FAQ-Nummer: 15-013

Brandschutzrichtlinie 15-15 / Brandschutzabstände

Thema: Feuerwiderstandsanforderungen bei partiellem Löschanlagenkonzept

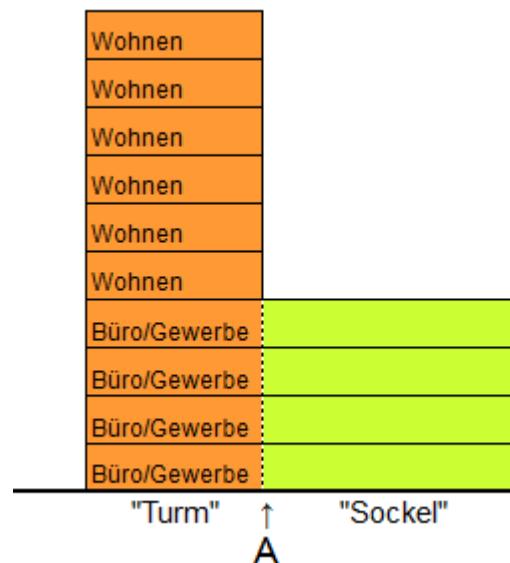
Welche Feuerwiderstandsanforderungen gelten, wenn einzelne Gebäudebereiche unterschiedlichen Gebäudehöhenkategorien zugeordnet werden können?

Legen wir die BSV 2015 korrekt aus, wenn wir folgende Aussagen machen:

- 1 Sofern zwischen den Bereichen „Turm“ und „Sockel“ (im Bereich der mit A gekennzeichneten, gestrichelten Linie) das Tragwerk statisch entkoppelt und in der Horizontalen die Brandabschnittsbildung mit den Anforderungen „Turm“ gewährleistet sind, können die Feuerwiderstände gemäss den jeweiligen Gebäudehöhenkategorien (BSR 15-15, Ziffer 3.7.1, Tabellen 1 bis 3) angewendet werden.
- 2 Sofern zwischen den Bereichen „Turm“ und „Sockel“ das Tragwerk statisch nicht entkoppelt und / oder in der Horizontalen die Brandabschnittsbildung nicht gewährleistet ist, müssen im gesamten Gebäude die Feuerwiderstandsanforderungen gemäss der Gebäudehöhenkategorie „Turm“ (BSR 15-15, Ziffer 3.7.1, Tabellen 1 bis 3) angewendet werden.

Ja. Die Auslegung der BSV 2015 bei Gebäuden mit Bereichen unterschiedlicher Gebäudehöhenkategorie ist in beiden Fällen korrekt.

Alternativ kann durch einen Nachweis seitens Baugenieur die Standsicherheit erbracht werden. Dabei sind die Vorgaben gemäss BRL 27-15 „Nachweisverfahren im Brandschutz“ zu beachten (siehe auch FAQ 15-005).
